WETTBEWERBE

NR. 2 BERLIN FEBRUAR 1928

KREISHAUS DES LANDKREISES MERSEBURG

SKIZZENWETTBEWERB WARENHAUS WERTHEIM IN BRESLAU

ENTWURF Nr. 126
KENNWORT:
AN DER LUDWIGSBRÜCKE
EIN ANKAUF ZU 1500 M.

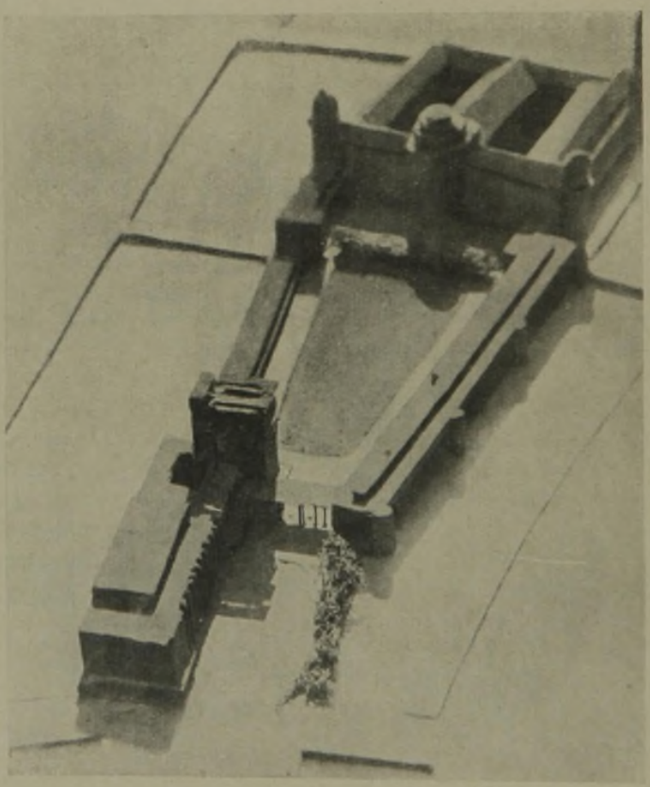
Der Verfasser geht bewußt eigene Wege; er stellt den Kongreß- und Ausstellungsbau gesondert unmittelbar an die Ludwigsbrücke mit der Längsentwicklung nach Süden, den Bibliotheksbau in einheitlicher Front auf die westliche Kaimauer; diese beiden Haupttrakte sind durch eine Kolonnade verbunden, die den Zugang zu einem großen, den ganzen Mittelteil der Insel freilassenden Hofraum bildet. Am südlichen Teil des Kongreßbaues ist als beherrschender Bauteil ein Turmbau eingefügt, der Büro-, Ausstellungs- und Restaurationsräume enthält. Der östliche Rand der Insel ist freigehalten und könnte baulich noch ausgenützt werden.

Die praktischen Forderungen des Bauprogramms sind nicht völlig befriedigend erfüllt.

Städtebaulich ist die Anlage mit ihren klaren Baukörpern sehr wirkungsvoll gestaltet; im großen Innenhof wird die Nordfassade des Seidl'schen Baues zur ausgezeichneten Wirkung gebracht, sehr gut ist auch der freie Zugang von der Ludwigsbrücke aus zu allen Teilen der Museumsanlage, auch die Erweiterungsfähigkeit ist ein zwar nicht verlangter, aber sehr erwünschter Vorteil des Entwurfes.

Wenig günstig erscheint die Überschneidung des jetzigen Museumsbaues von der Erhardtstraße aus gesehen; das unmittelbare Aufsteigen des Bibliothekbaues aus dem Flusse gibt diesem Bauteil eine sehr wirkungsvolle, aber vielleicht nicht ganz begründete Hervorhebung, die Ausbildung der Fassaden steht in allzu starkem Gegensatze zu dem Altbau. —
